COMUNE DI
**NOVENTA
VICENTINA**

NONO PIANO DEGLI INTERVENTI

PRIMA FASE

RELAZIONE TECNICA

Riclassificazione ex zona C2/2B – C2/3A – C2/3B con PUA attuato in zona C1.4 (zone urbane residenziali di completamento con volume assegnato):

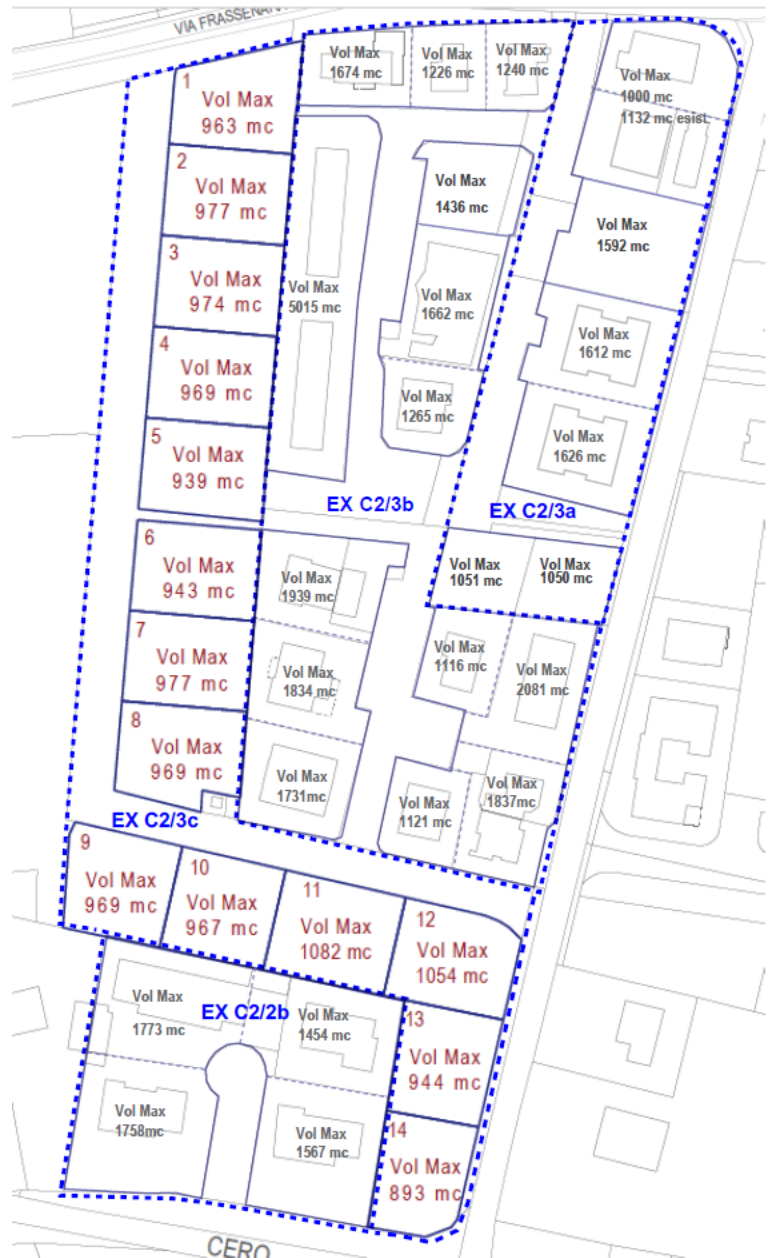
Integrazione NTO art.7 – punto 6 :

6) Nella zona C1.4 (ex C2/2b, C2/3a C2/3b C2/3c) il volume è assegnato a ciascun lotto come segue:

Riclassificazione ex zona C2/7 con PUA attuato in zona C1.5 (zone urbane residenziali di completamento con indice fondiario assegnato) come dal PUA previgente:

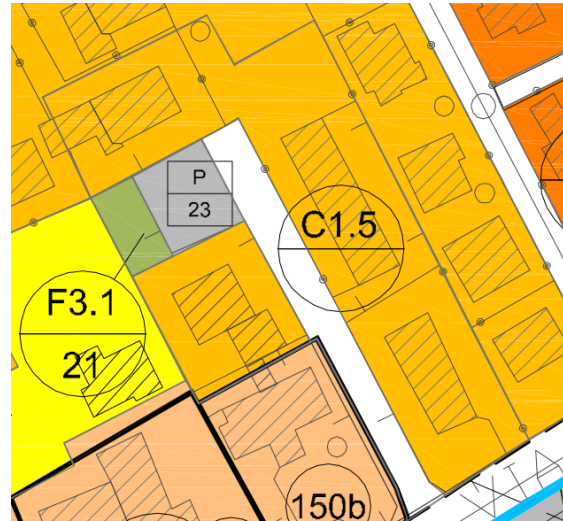
- a) indice fondiario massimo mc/mq 1,5
per la sola zona C1.3, è applicabile l'indice fondiario massimo di mc/mq 1,27
per la sola zona C1.5 (ex C2/7) è applicabile l'indice fondiario massimo di mc/mq 1,932
- b) non viene adottato nessun rapporto di copertura
- c) altezza massima per nuove costruzioni: ml 10
- d) distanze minime (sia per gli ampliamenti che per le nuove costruzioni):
 - dai confini : m. 5,00
 - fra fabbricati
 - tra pareti finestrate: ml 10,00
 - tra pareti cieche: ml 5,00
 - dalle strade ml 5,00

aggiornamento individuazione edifici e complessi soggetti a vincolo monumentale

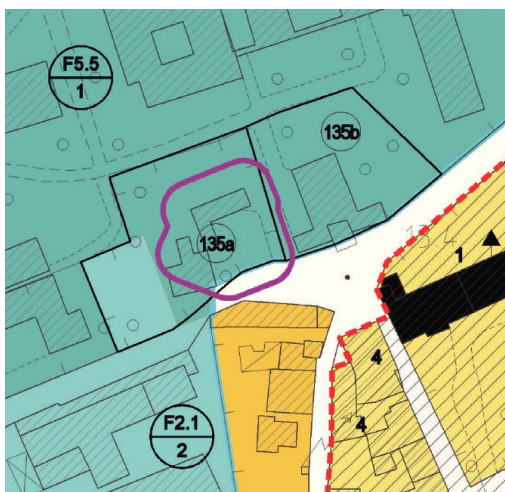
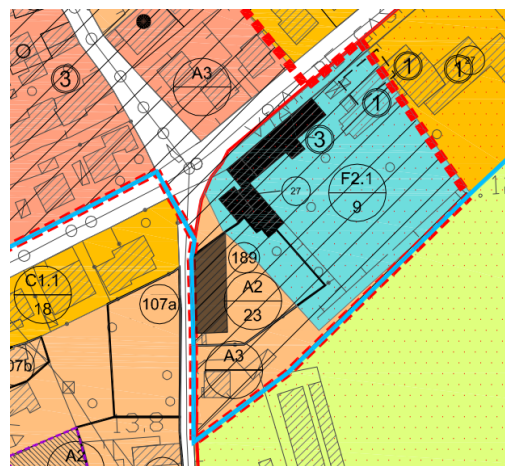
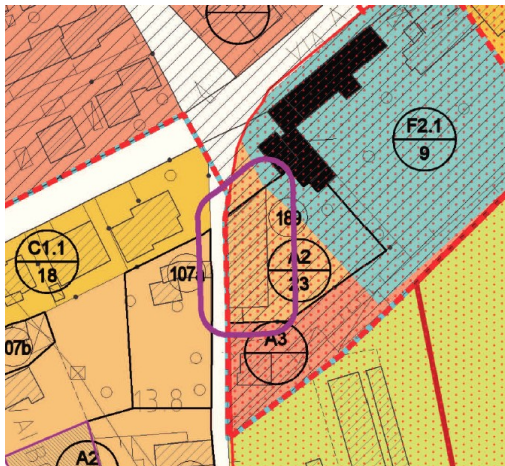
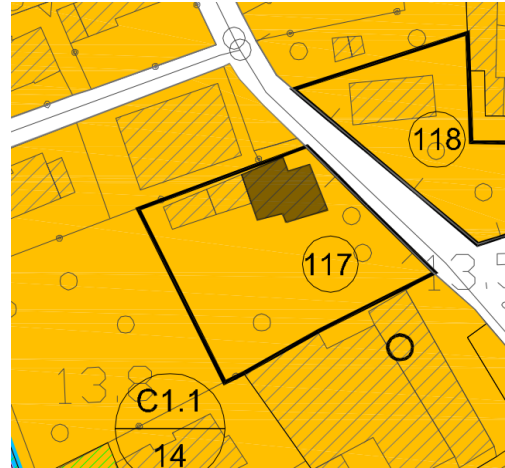
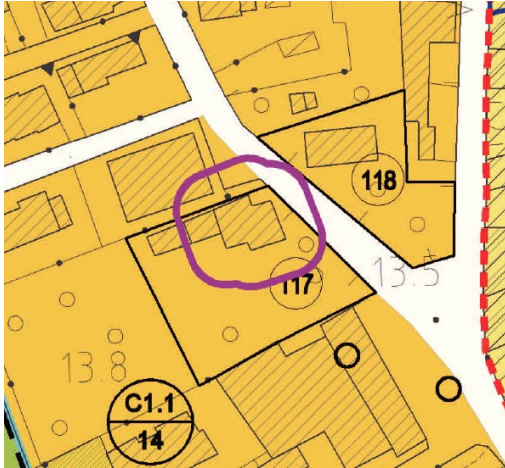
A semplice recepimento dei vincoli decretati ai sensi del D.Lgs 42/2004 viene aggiornata la cartografia del P.I.

Con l'aggiornamento in oggetto vengono integrate di conseguenza le schede normative n. 117, 189 e 135a come di seguito riportato.

Modifica perimetro ambito accordo n. 8 – 36 vigenti

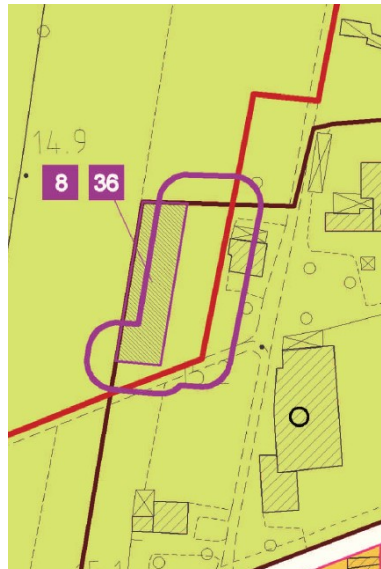
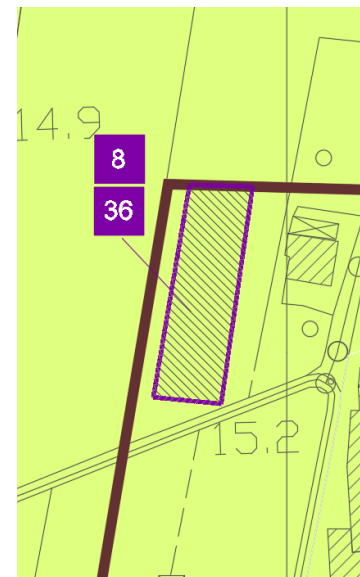
ampliamento sedime intervento in zona NR (precedente accordo n. 8 e 36), la modifica non interviene sulla zonizzazione del P.I. non modifica i parametri edilizi già previsti ma determina semplicemente un ambito di intervento più corrispondente al regime di proprietà

Modifica perimetro ambito accordo n. 49 vigente

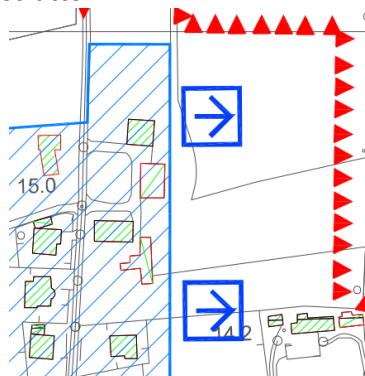
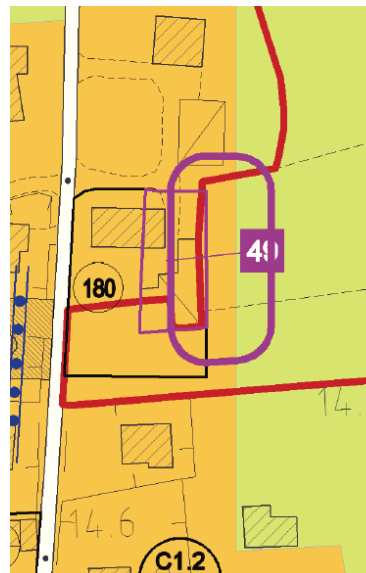
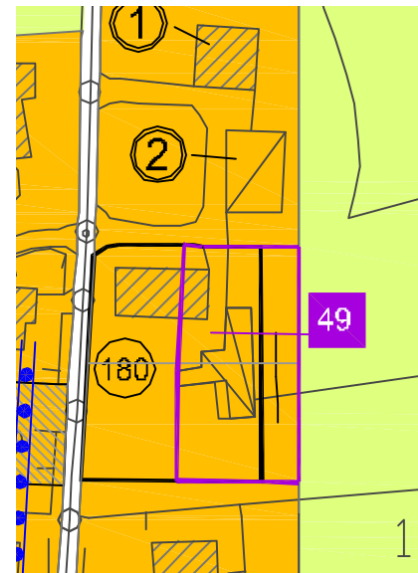
ampliamento sedime intervento in zona NR (precedente accordo n. 49), la modifica non interviene sulla zonizzazione del P.I. non modifica i parametri edilizi già previsti ma determina semplicemente un ambito di intervento più corrispondente al regime di proprietà.

**Correzione errore cartografico
Estratto PAT**

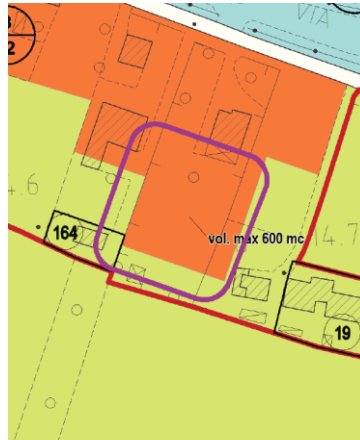
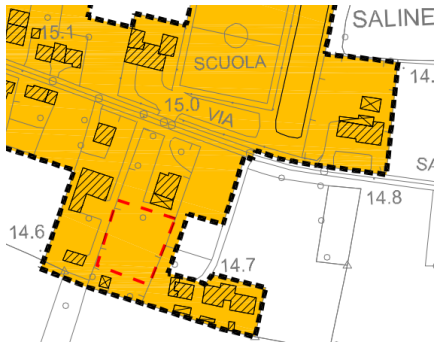
Nella traduzione cartografica del PRG previgente al PAT-PI è rimasto non indicato l'ambito afferente al lotto edificabile di mc 600 nella ZTO B/22 già previsto, pertanto viene riprodotto in grafia del P.I. l'ambito afferente alla previsione edificatoria esattamente come previgente senza modifica della zonizzazione e dei parametri di edificabilità.
